106 年公共建築物無障礙生活環境
及騎樓整平示範計畫
業務督導考核

【成 果 報 告】

委託單位：內政部營建署
承辦單位：財團法人台灣建築中心

中 華 民 國 107 年 3 月

現場會勘缺失說明（二）	
建築物名	台北醫學大學附設醫院第三醫療大樓
使用類別	F 類 衛生、福利、更生類（F-1）
執照日期	設計：092.08.08 完工：096.05.04 變更：105.06.30

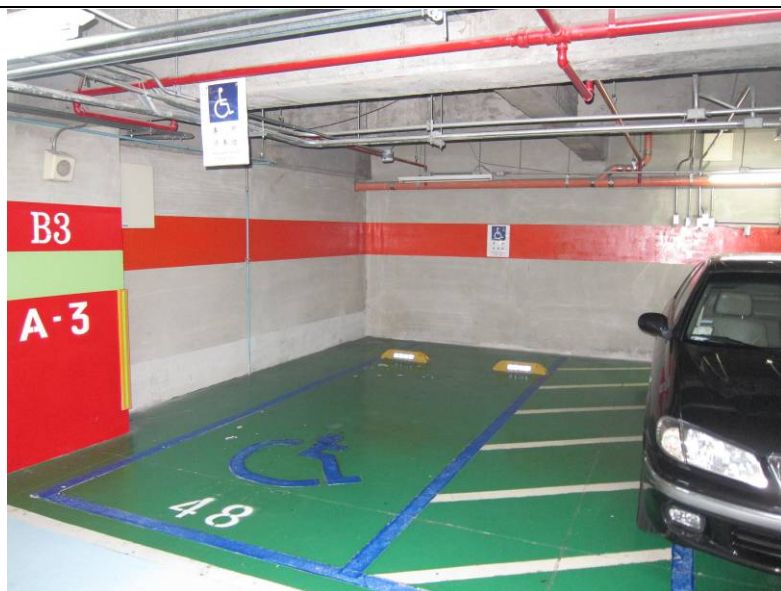
- (1) 廁所盥洗室/馬桶及扶手/側邊 L 型扶手：馬桶側面牆壁裝置扶手時，應設置 L 型扶手，扶手外緣與馬桶中心線之距離為 35 公分，扶手水平與垂直長度皆不得小於 70 公分，垂直向之扶手外緣與馬桶前緣之距離為 27 公分，水平向扶手上緣與馬桶座面距離為 27 公分。

(2)停車空間/引導標誌/入口引導：車道入口處及車道沿路轉彎處應設置明顯之指引標誌，引導無障礙停車位之方向及位置。入口引導標誌應與行進方向垂直，以利辨識。

1. 男廁小便斗地面高低差建議修正。
2. 建築物次要入口標誌不足，建議改善。

現場會勘缺失說明（三）	
建築物名稱	探索頂級旅館
使用類別	B 類 商業類 (B-4)
執照日期	設計：092.12.09 完工：094.07.05 變更：000.00.00

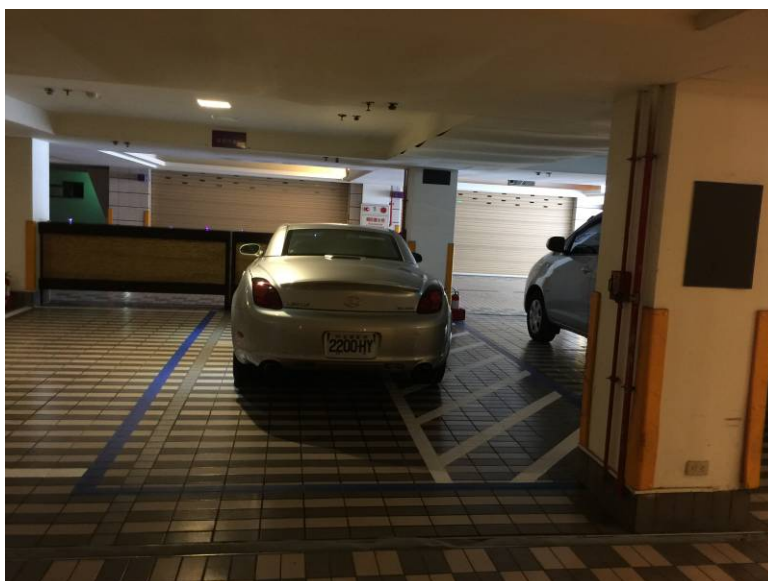
- (1) 廁所盥洗室/馬桶及扶手/側邊 L 型扶手：馬桶側面牆壁裝置扶手時，應設置 L 型扶手，扶手外緣與馬桶中心線之距離為 35 公分，扶手水平與垂直長度皆不得小於 70 公分，垂直向之扶手外緣與馬桶前緣之距離為 27 公分，水平向扶手上緣與馬桶座面距離為 27 公分。

(2)停車空間/引導標誌/車位標誌-車位懸掛、張貼標誌：應於室內無障礙停車位上方、鄰近牆或柱面旁設置具夜光效果，且無遮蔽、易於辨識之懸掛或張貼標誌，標誌尺寸應不得小於30公分×30公分以上，下緣距地板面高度不得小於190公分。

1. 無障礙停車位下車區受阻，建議改善。
2. 廁所盥洗室洗面盆扶手裝設位置及尺寸建議依設計規範設置。
3. 小便斗扶手位置建議依設計規範修正。

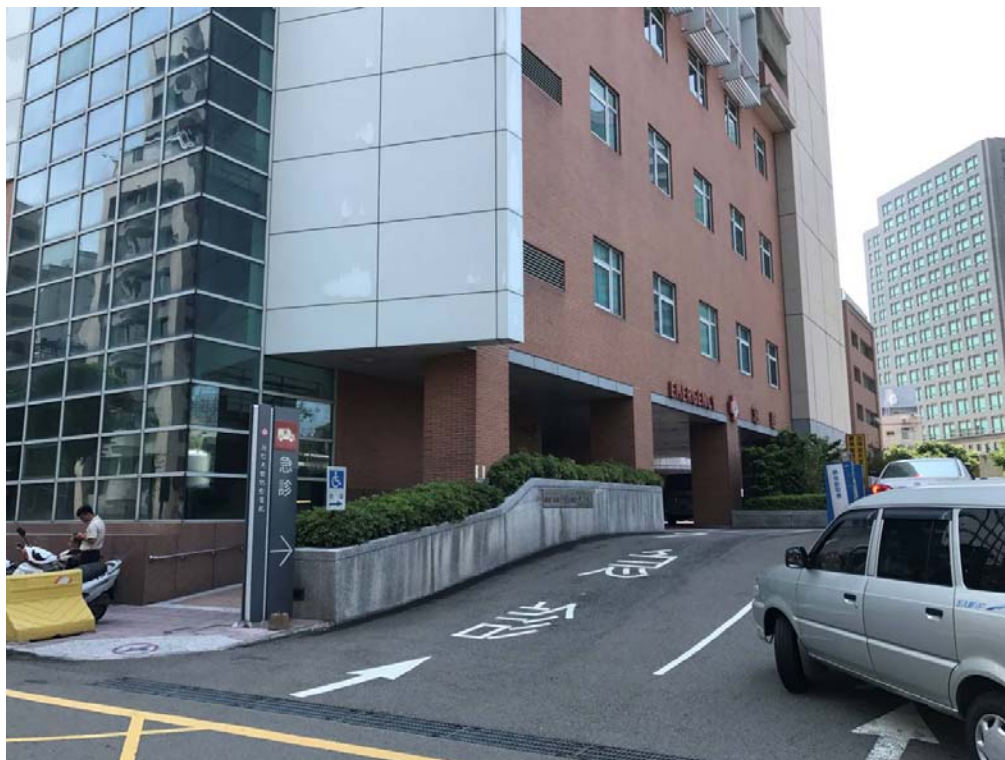
(1)廁所盥洗室/馬桶及扶手：側邊 L 型扶手：馬桶側面牆壁裝置扶手時，應設置 L 型扶手，扶手外緣與馬桶中心線之距離為 35 公分，扶手水平與垂直長度皆不得小於 70 公分，垂直向之扶手外緣與馬桶前緣之距離為 27 公分，水平向扶手上緣與馬桶座面距離為 27 公分。

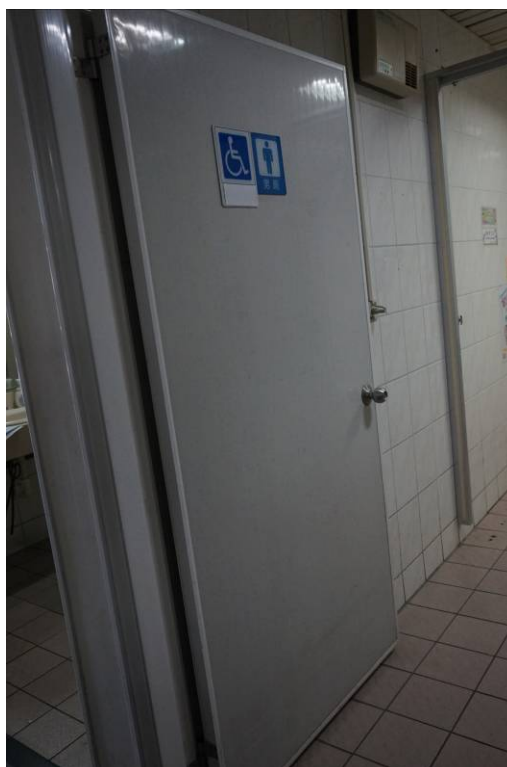
- (1) 無障礙通路/大門
樓梯-終端警示：
距梯級終端 30 公分處，應設置深度不得小於 30 公分，顏色且質地不同之警示設施。樓梯中間之平台不需設置警示設施。

(2) 廁所盥洗室 / 門
把：應設置於地板
上 75-85 公分處，
且門把應採用容易
操作之型式，不得
使用喇叭鎖。

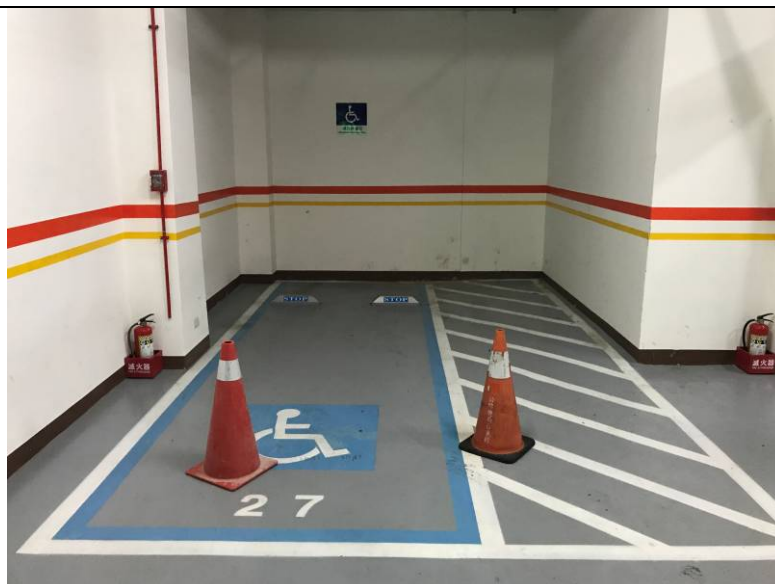
1. 建議樓梯警示設施終端警示剝落處修復處理。
2. 建議廁所設置垂直牆面、突出式之無障礙標誌，其下緣應距地板面 200-220 公分，尺寸不得小於 15 公分。
3. 建議一般廁所小便器前方不得有高差。
4. 建議無障礙廁所門把距門邊應保持 6 公分，靠牆之一側並應於距門把 3-5 公分處設置門擋，以防止夾手。
